**AVIS RELATIF À LA PROTECTION
CONTRE LES EVENTUELS EFFETS NOCIFS ET NUISANCES
PROVOQUÉS PAR LES RAYONNEMENTS NON IONISANTS
GÉNÉRÉS PAR DES ANTENNES ÉMETTRICES STATIONNAIRES**

Commune : DURBUY - Exploitant : TELENET GROUP

Référence exploitant : LG2028C

Rapport n° 1847 / 2024

Figure 1 : Vue en plan des lieux de séjour et des points de contrôle

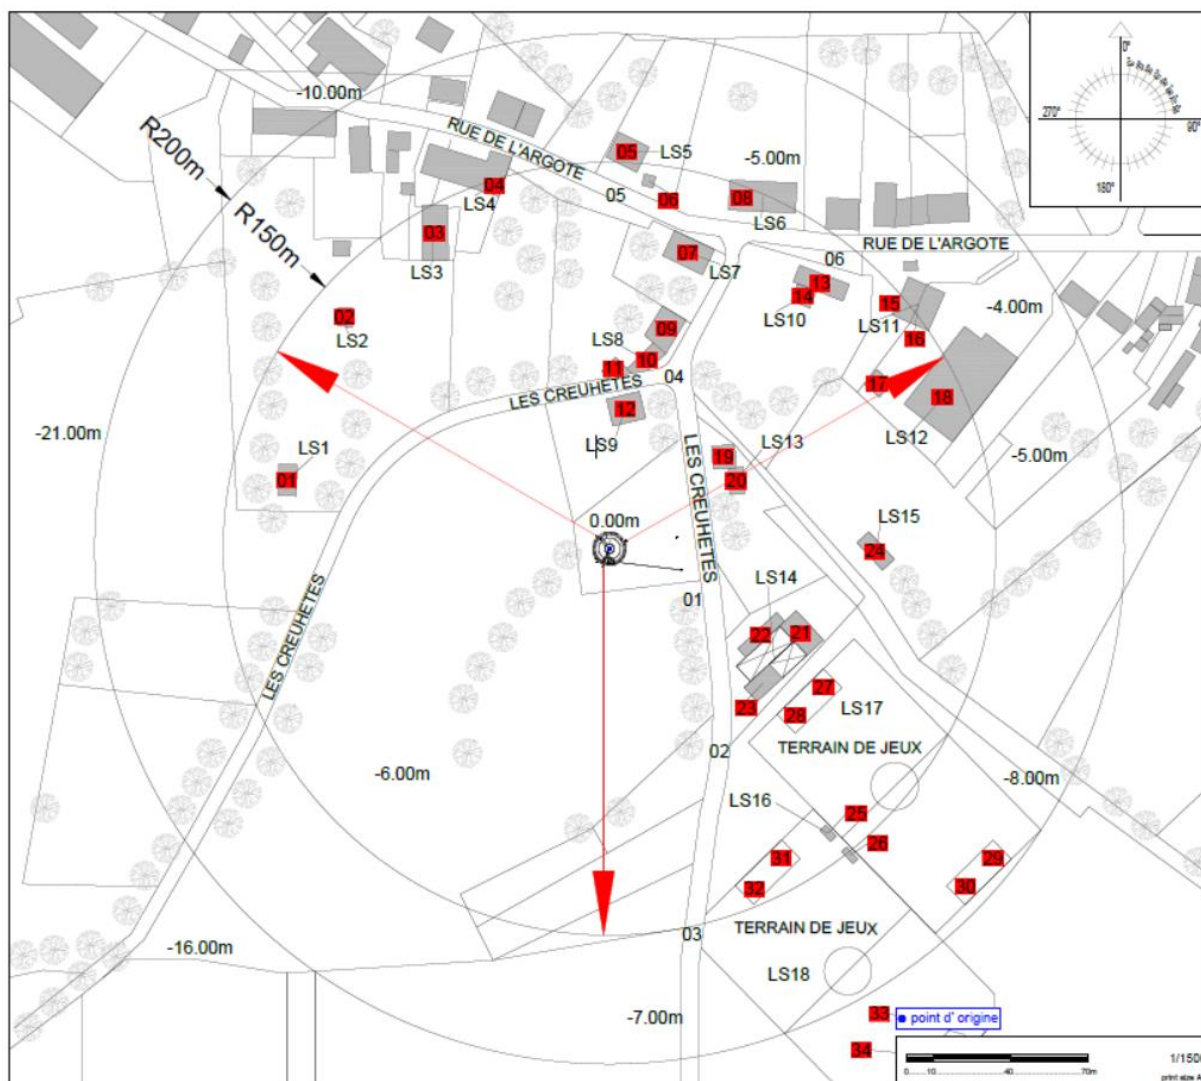
Les fréquences d'émission, la puissance rayonnée par chacune des antennes et leur gain permettent de déterminer le rayon de la zone à analyser. Tout dépassement de la limite par installation est exclu en dehors de cette zone. Le tableau 2 reprend les 35 LS² pour lesquels l'indice d'exposition est le plus élevé. Les différentes colonnes indiquent :

- le numéro du point de contrôle repris sur un des plans de la figure 1;
- le numéro du LS dans lequel se trouve le point de contrôle de la 1^{ère} colonne ;
- l'atténuation d'obstacle prise en compte pour le calcul de l'indice d'exposition dans le LS ;
- le résultat du calcul de l'indice d'exposition.

N° point de contrôle	LS	Atténuation (dB)	Indice d'exposition relatif à la limite par installation IE_i
19	LS13	3,0	0,977
20	LS13	3,0	0,796
12	LS9	3,0	0,569
22	LS14	3,0	0,375
11	LS8	3,0	0,372
28	LS17	0,0	0,363
27	LS17	0,0	0,334
10	LS8	3,0	0,314
21	LS14	3,0	0,284
32	LS18	0,0	0,273
31	LS18	0,0	0,259
23	LS14	3,0	0,253
17	LS12	3,0	0,239
9	LS8	3,0	0,228
25	LS16	0,0	0,205
2	LS2	3,0	0,198
1	LS1	3,0	0,194
14	LS10	3,0	0,186
18	LS12	3,0	0,177
26	LS16	0,0	0,175
13	LS10	3,0	0,173
16	LS11	3,0	0,163
15	LS11	3,0	0,155
3	LS3	3,0	0,148
7	LS7	3,0	0,128
4	LS4	3,0	0,104
30	LS17	0,0	0,099
8	LS6	3,0	0,096
29	LS17	0,0	0,092
34	LS18	0,0	0,084
6	LS5	3,0	0,081
33	LS18	0,0	0,078
5	LS5	3,0	0,072
24	LS15	3,0	0,029

En ce qui concerne les antennes de l'installation mentionnées dans le tableau 1, la distance maximale à laquelle la limite pourrait être atteinte, à l'extérieur, est égale à 97,1 m. S'il n'y a pas de LS à une distance inférieure, les antennes respectent forcément la limite d'immission.

Dans le cas des LS situés à l'intérieur des bâtiments, une atténuation d'obstacle est prise en compte et il en résulte que la distance maximale à laquelle la limite pourrait être atteinte se réduit à 68,7 m.

Les résultats de l'évaluation décrite au paragraphe 4 indiquent que les antennes émettrices stationnaires de l'installation faisant l'objet du présent avis ne produisent pas, dans un lieu de séjour, un rayonnement électromagnétique maximum supérieur aux limites fixées à l'article 4 du décret.

Figure 2 : Vue en plan des installations d’antennes dans un rayon de 300 mètres autour de l’installation faisant l’objet de la demande d’avis

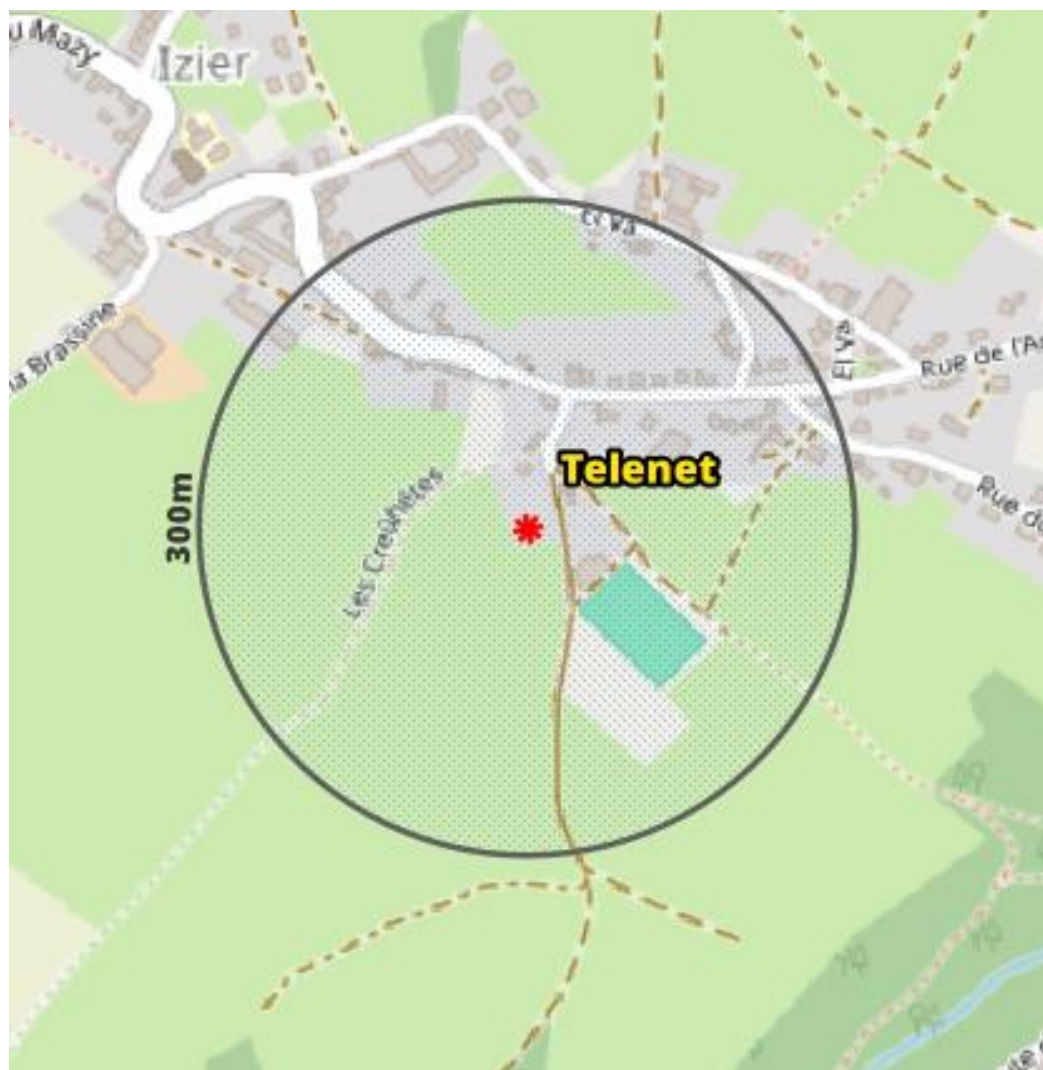
Le plan en projection verticale de la figure 2 indique la localisation des installations d'antennes émettrices stationnaires visées par le décret et situées dans un rayon de 300 mètres autour de l'installation référencée dans le paragraphe 2 et localisée au centre du cercle. Les données de localisation de ces antennes et les avis correspondant sont accessibles via le cadastre en ligne des antennes émettrices stationnaires⁶. Les installations prises en compte dans l'évaluation du respect de la limite cumulative sont les installations d'antennes émettrices déclarées en service par l'exploitant à la date du présent avis, à l'exception de l'installation référencée dans le paragraphe 2 et éventuellement d'autres installations ayant fait l'objet d'une demande d'avis à la même date et qui sont situées à l'intérieur de la zone de 300 mètres de rayon.

- il y a au plus 4 installations d'antennes émettrices stationnaires présentes dans la zone d'évaluation de 300 mètres de rayon représentée dans la figure 2, y inclus l'installation référencée dans le paragraphe 2 : la limite cumulative définie à l'article 4, §2 du décret est nécessairement respectée dans les lieux de séjour à l'intérieur de la zone d'évaluation de 300 mètres de rayon ;

- b) il y a exactement 5 installations d'antennes émettrices stationnaires présentes dans la zone d'évaluation de 300 mètres de rayon représentée dans la figure 2, y inclus l'installation référencée dans le paragraphe 2 et il existe, pour 3 ou 4 de ces installations, un avis attestant le respect de la limite abrogée de 3 V/m : la limite cumulative définie à l'article 4, §2 du décret est nécessairement respectée dans les lieux de séjour à l'intérieur de la zone d'évaluation de 300 mètres de rayon ;

- c) dans tous les autres cas, il a été vérifié que la limite cumulative définie à l'article 4, §2 du décret n'est pas dépassée dans les lieux de séjour sur base du nombre d'installations localisées dans la zone d'évaluation de 300 mètres de rayon représentée dans la figure 2, de leur localisation ainsi que des données inscrites dans la figure 1 et au paragraphe 4 du présent avis et dans les avis attestant le respect de la limite par installation ou de la limite abrogée de 3 V/m relatifs aux autres installations reprises dans la figure 2.

Compte tenu des considérations ci-dessus, il apparaît que l'intensité du rayonnement électromagnétique généré, dans les lieux de séjour situés dans un rayon de 300 mètres autour de l'installation référencée dans le paragraphe 2, par l'ensemble des antennes émettrices stationnaires de l'ensemble des exploitants du même site d'antennes émettrices stationnaires respecte la limite fixée à l'article 4, § 2 du décret.
